DODATEK Č. 1

**„Sportovní areál U Červených domků, Hodonín – nové šatny, fotbalové hřiště –
rozšíření plochy UMT“**

Z M Ě N O V Ý L I S T

číslo: ZL č. 01

1.2. změna – Přeložka elektro

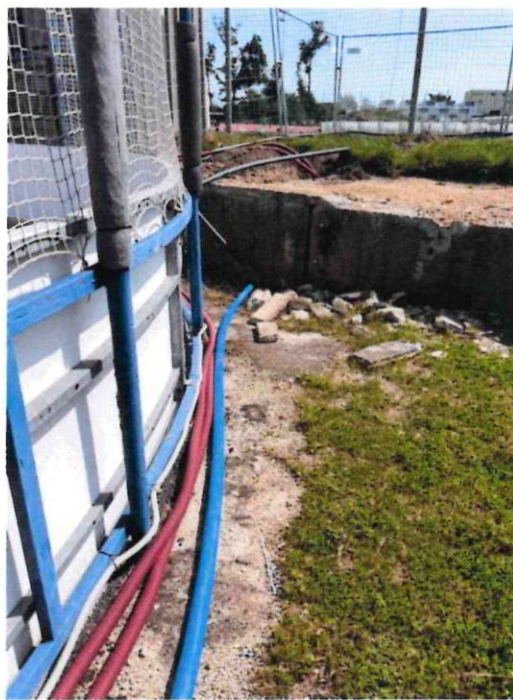
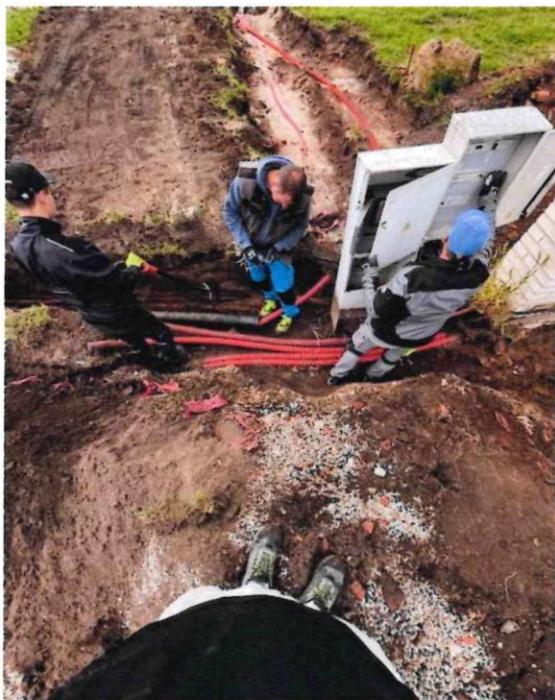
Jedná se o přeložení stávající elektroinstalace pro napojení florbalového a fotbalového hřiště (umělá tráva) – osvětlení, ovládání světelné tabule, ovládání závlahy apod. Požadavek vznikl od TEZA Hodonín, která požadovala zachování ovládání hřišť po celou dobu výstavby. Tyto práce nejsou obsaženy v projektové dokumentaci ani v rozpočtu stavby.

V rámci realizace přeložky stávající elektroinstalace budou provedeny tyto práce a úpravy:

- najít a zjištění stávajícího stavu elektroinstalace
- odpojení a zrušení stávajících rozvodných skříní
- provedení výkopů a natažení nových elektroinstalací
- osazení nových rozvodných skříní včetně dopojení
